內政部營建署南區工程處 開會通知單

開會事由：召開「新港社大道與南科聯絡道路口轉向改善工程」
(工程編號：109-5500-0101-6720-1120) 高公局及
南科管理局之CMS懸臂式門架移設現場會勘

主旨：有關承包商所報「新港社大道與南科聯絡道路口轉向改善工程」CMS移設乙案，詳如說明，請核備。

主旨：有關本公司承攬「新港社大道與南科聯絡道路口轉向改善工程」CMS 移設一案，詳如說明，敬請查照。

原規劃南科 CMS 門架遷移位置,與台電手孔牴觸情現況

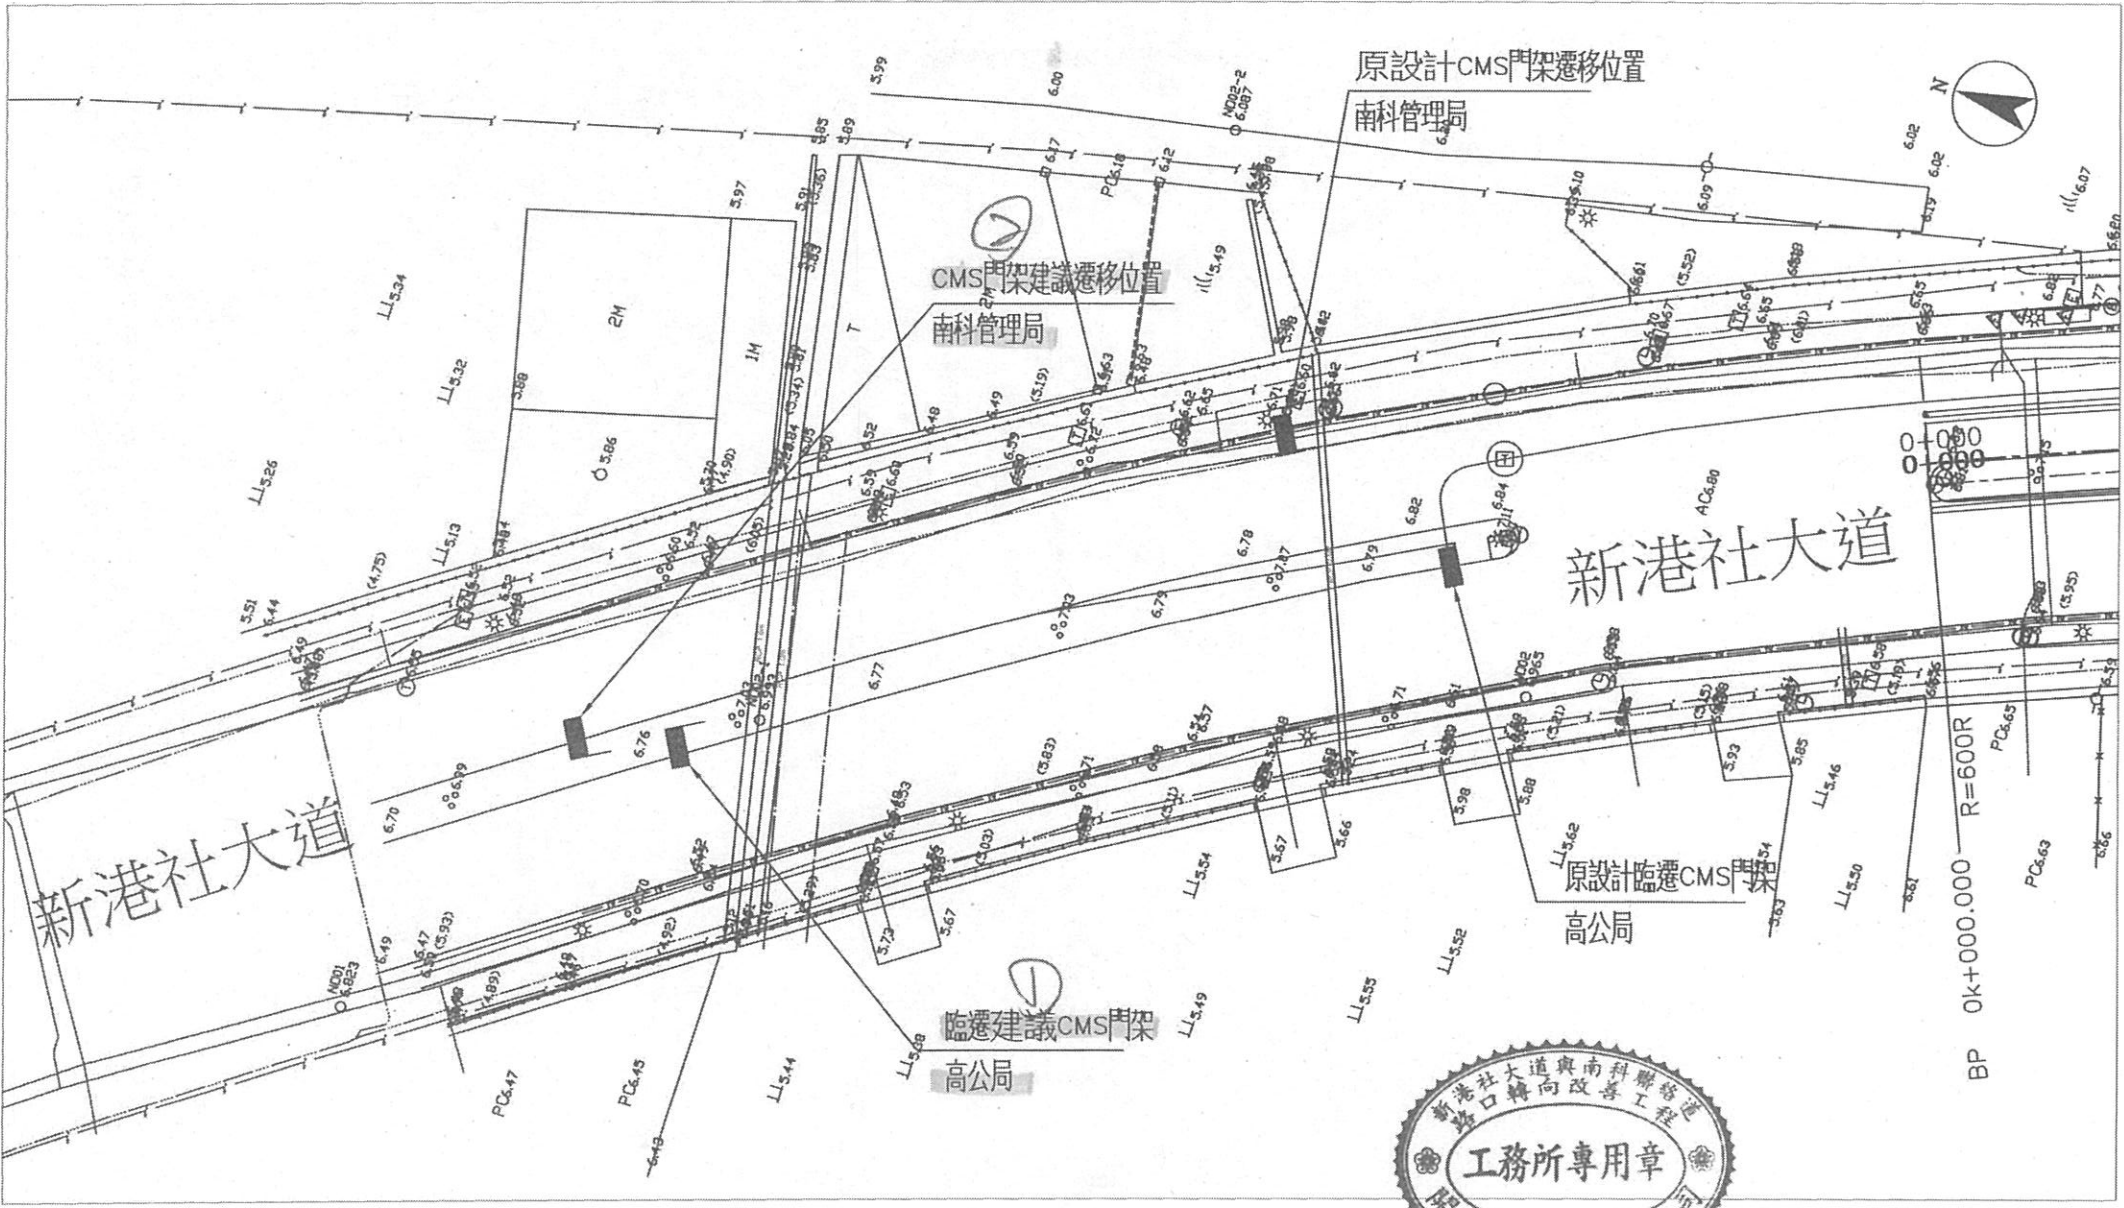
- 一、依據開源營造股份有限公司110年11月8日開源(新港社大道)字第210142號函辦理。
- 二、旨揭經與臺南市政府交通局現場會勘後，細設圖面(U-02)CMS臨遷位置與交通號誌燈相牴觸，恐影響用路人行車安全，建議另地設置(詳附件)，請貴處協助邀請相關單位辦理現場會勘，以利後續工進。
- 三、隨文檢附建議設置位置平面圖及模擬示意圖各一式1份。

- 一、本工程移設高公局及南科管理局之 CMS 基礎，移設後位置與交通局號誌燈抵觸，恐影響用路人之行車安全，經交通局現勘後要求另地設置。
- 二、經現場勘查選址後另設位置(如附件)，惠請同意。

原設計CMS門架遷移位置
南科管理局

建議遷移位置
南科管理局

原設計監遷CMS門架
高公局

建議遷移CMS門架
高公局
